DEPARTAMENTO DE EVALUACIÓN DE ESTUDIOS DE IMPACTO AMBIENTAL

Panamá, 11 de mayo de 2021
DEIA-DEEIA-AC- 0084-1105-2021

De acuerdo a lo establecido en el artículo 43 de Decreto Ejecutivo No. 123 de 14 agosto de 2009, modificado por el Decreto Ejecutivo No. 155 de agosto de 2011, le solicitamos segunda información aclaratoria al Estudio de Impacto Ambiental (EsIA) Categoría II, titulado “**APROVECHAMIENTO HÍDRICO QUEBRADA LA MONTERA**” a desarrollarse en el corregimiento de Bijagual, distrito de David, provincia de Chiriquí, que consiste en lo siguiente:

Asunto: Respuesta a solicitud de información aclaratoria. Nota DEIA-DEEIA-AC-0084-1105-2021

En la **Imagen 1**, se presenta el esquema geográfico general del proyecto Aprovechamiento Hídrico quebrada La Montera.

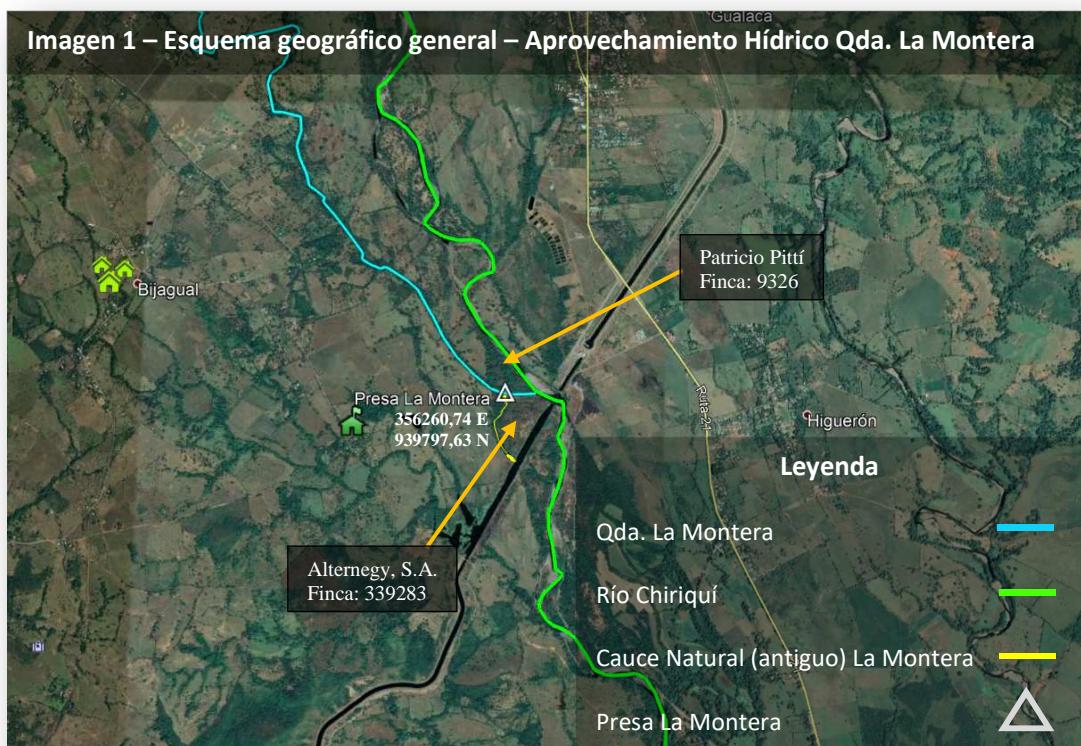
- a. *Presentar un inventario (mapeo) de los distintos usuarios de agua de la quebrada La Montera, aguas debajo de la obra propuesta, con sus coordenadas de ubicación, ya que se evidencia que existen usuarios agropecuarios, así como la planta potabilizadora de Chiriquí, que utilizan el aporte hídrico de la quebrada La Montera.*

Como se muestra en la **Imagen 1**, el proyecto se encuentra ubicado en la parte final del recorrido del cauce de la quebrada La Montera, antes de la confluencia con el río Chiriquí. Aguas abajo de la obra propuesta, siguiendo el sentido hidráulico, la propiedad colindante con el margen derecho del cauce (finca No. **339283**) pertenece a Alternegy, S.A. y la propiedad colindante con el margen izquierdo del cauce (sección de la finca No. **9326**) pertenece a Patricio Pittí, actualmente es un área boscosa y no presenta actividad agropecuaria.

Considerando lo expuesto anteriormente, se concluye que no existen usuarios de la quebrada La Montera aguas abajo de la obra propuesta.
